Avis délibéré de l'Autorité environnementale sur la suppression du passage à niveau 93 sur la commune d'Étrembières (74)

n°Ae: 2016-70

Synthèse de l'avis

Figure 4 : Niveaux de bruit modélisés au droit du projet (Adapté d'après le dossier)

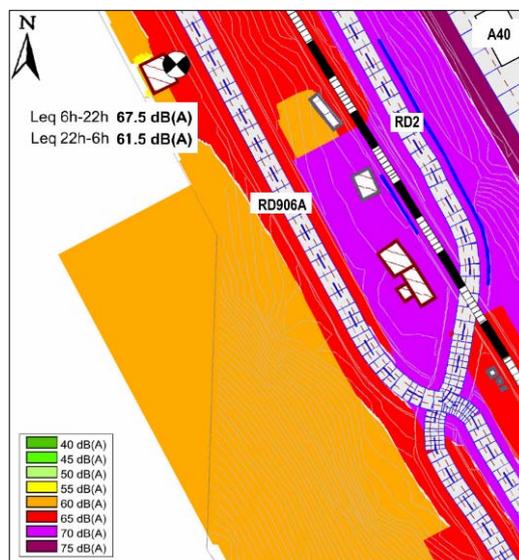
La convergence des infrastructures de transport conduit le site à être classé en ambiance sonore non modérée⁶. Les niveaux de bruit au sud du passage à niveau sont proches de 70 dB (A) mais concernent très peu d'habitations. La façade d'un bâtiment située au droit du passage à niveau est exposée à un niveau de bruit diurne de 67,5 dB(A) (figure 4 ci-dessous).

La modélisation des nuisances sonores fait apparaître une diminution de 2 dB(A) du bruit en façade de la maison située au bord de la RD 906A au sud-ouest du passage à niveau (Cf. figure 4 page 7). L'explication donnée est l'effet d'écran du giratoire par rapport au bruit de l'autoroute A 40. Néanmoins, le niveau modélisé (67,5 dB) étant supérieur à 65 dB(A), une isolation phonique de façade sera installée.

Figure 5 : cartographie des espaces naturels remarquables sur fond de photographie aérienne du site du projet (Source : dossier).

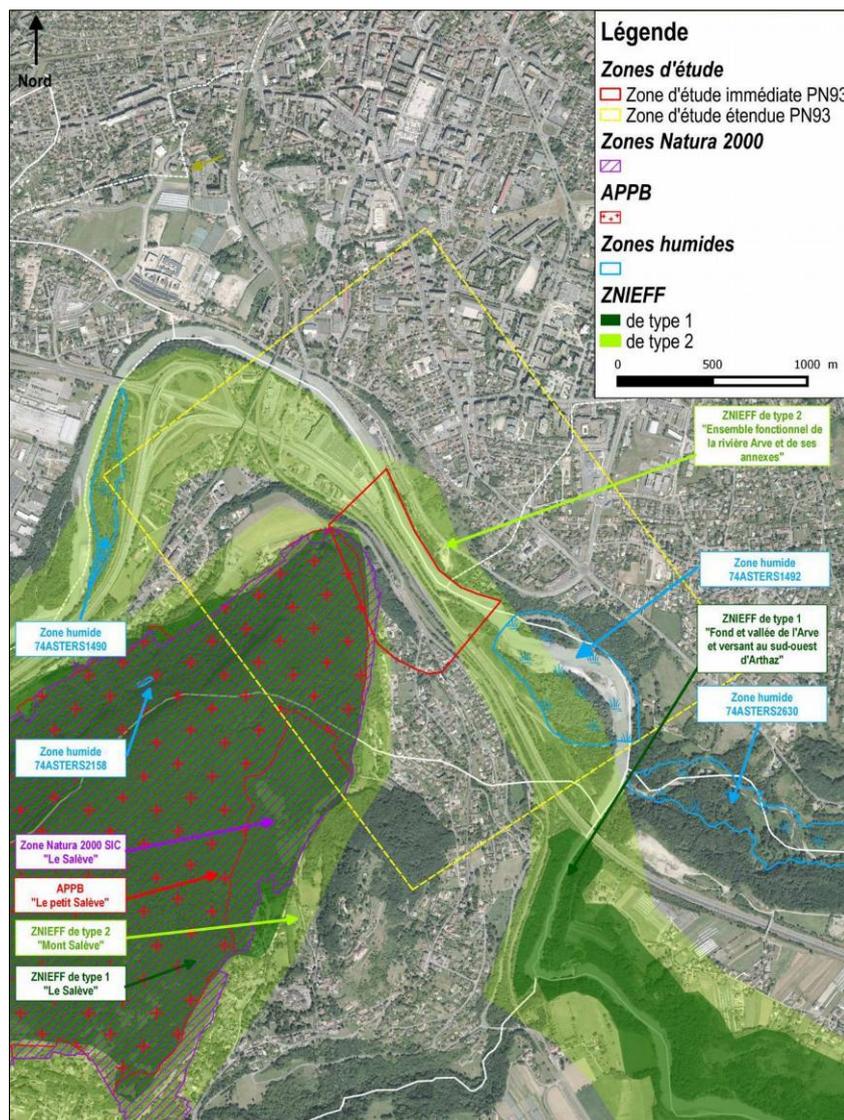
Le projet se situe au pied de la montagne du Salève sur les contreforts de la vallée de l'Arve, il comporte plusieurs espaces naturels remarquables (figure 5 page 9). On repère à proximité le site Natura 2000⁸ FR8201712 "Le Salève" qui comporte 14 habitats d'intérêt communautaire et abrite 11 espèces d'intérêt communautaire. Le site du petit Salève, sur les contreforts du Salève au sud de la RD 2, fait l'objet d'un arrêté préfectoral de protection de biotope. Il présente une forte diversité floristique, la présence de nombreuses orchidées et de quelques espèces animales protégées. On note également la présence de trois Znieff⁹. Les zones humides sont situées en rive droite de l'Arve, elle même séparée du projet par l'autoroute A40.

Le site n'est pas situé sur le territoire de ces espaces remarquables mais à proximité. Le dossier comporte une analyse exhaustive des habitats naturels du site, on notera la présence de boisements de pente (érables et frênes) qui méritent d'être préservés avec notamment la présence en leur sein d'une tuffière¹⁰. Le projet n'intercepte pas de corridor écologique identifié au sein du schéma régional de cohérence écologique. Ce schéma confirme cependant le rôle de réservoir de biodiversité que constitue le Salève.
